Chantier 403 - Maison 42 et 43 rue du Cheval Blanc - Implantation

Objet : construire onze logements jointifs, agrandir la voirie et mettre la rue du Cheval Blanc à l'alignement.

Nous sommes heureux de vous adresser le permis d'urbanisme n°PU/88712 G délivré pour : *construire onze logements jointifs, agrandir la voirie et mettre la rue du Cheval Blanc à l'alignement.*

Objet : DECISION d'octroi du permis d'urbanisme
PU/88712 G - L44204/2091719

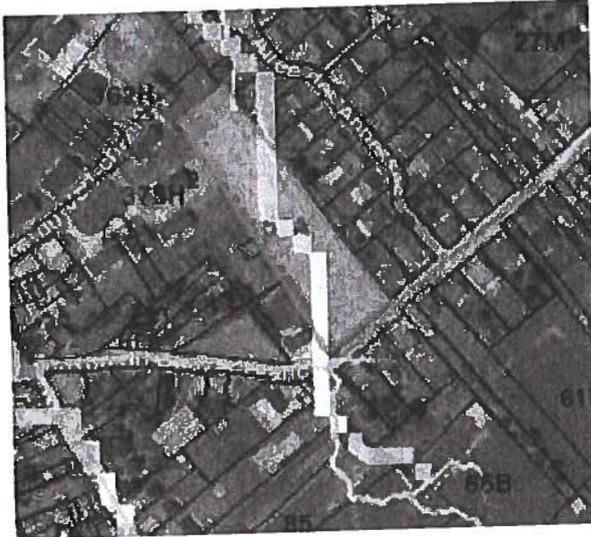
Un axe d'aléa d'inondation par ruissellement faible à moyen traverse la parcelle concernée par le projet. Néanmoins, cet axe se situant en zone urbanisée, il est probable que la cartographie s'éloigne du tracé réel des écoulements qui semblent suivre la rue du Cheval Blanc (cfr LIDAXES).

Une donnée interne nous permet également de cartographier deux axes de concentration du ruissellement en bordure de parcelle.

La gestion des eaux pluviales est mentionnée via, par habitation, une citerne de 5200 litres dont le trop-plein est dirigé vers un puit perdu et un massif drainant.
